2. Änderung des Bebauungsplans Nr. I/B 5a „Post“

- Auswertung der Stellungnahmen aus den frühzeitigen Beteiligungsschritten gemäß §§ 3 (1), 4 (1) BauGB
- Ergebnis der Auswertung der frühzeitigen Beteiligungsverfahren / Übersicht: Ergänzungen und Änderungen der Planunterlagen zum Vorentwurf

Stand: Entwurf; November 2021

Stadtbezirk Brackwede

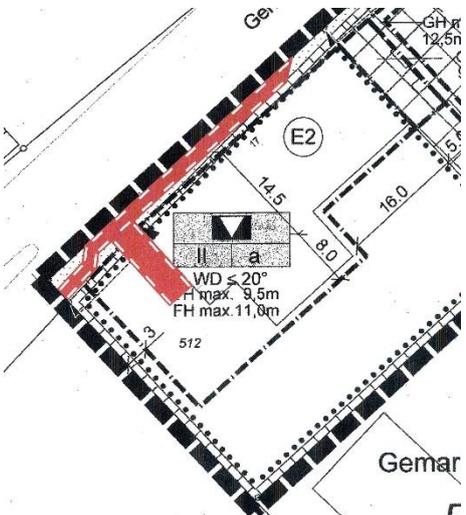
2.10 A)	Deutsche Telekom Technik GmbH – Technik Niederlassung West 27.07.2020	<p>Im Plangebiet befinden sich Telekommunikationslinien (Tk) der Telekom (s. beigefügten Plan). Es ist nicht ausgeschlossen, dass diese Tk-Linien in ihrem Bestand und in ihrem weiteren Betrieb gefährdet sind. Deshalb wird darum gebeten, die Belange der Telekom wie folgt zu berücksichtigen:</p> <p>Der Bestand und der Betrieb der vorhandenen Tk-Linien müssen weiterhin gewährleistet bleiben. Deshalb wird darum gebeten, konkrete Maßnahmen so auf die vorhandenen Tk-Linien abzustimmen, dass eine Veränderung oder Verlegung der Tk-Linien vermieden werden kann.</p> <p>Bei der Bauausführung ist darauf zu achten, dass Beschädigungen der vorhandenen Tk-Linien vermieden werden und aus betrieblichen Gründen (z. B. im Falle von Störungen) der ungehinderte Zugang zu den Tk-Linien jederzeit möglich ist. Es ist deshalb erforderlich, dass sich die Bauausführenden vor Beginn der Arbeiten über die Lage der zum Zeitpunkt der Bauausführung vorhandenen Tk-Linien der Telekom informieren.</p> <p>Die Kabelschutzanweisung der Telekom ist zu beachten.</p> <p>Zur eventuellen Versorgung neu zu errichtender Gebäude mit Tk-Infrastruktur durch die Telekom ist die Verlegung neuer Tk-Linien im Plangebiet erforderlich.</p>	<p>Die Hinweise werden zur Kenntnis genommen.</p> <p>Die Bestandserhaltung der Tk-Linien bei der Bauausführung betrifft jedoch nicht das Bauverfahren, sondern die Ausführungsplanung. Die Hinweise werden an den Vorhabenträger weitergegeben.</p> <p>Wird zur Kenntnis genommen.</p>
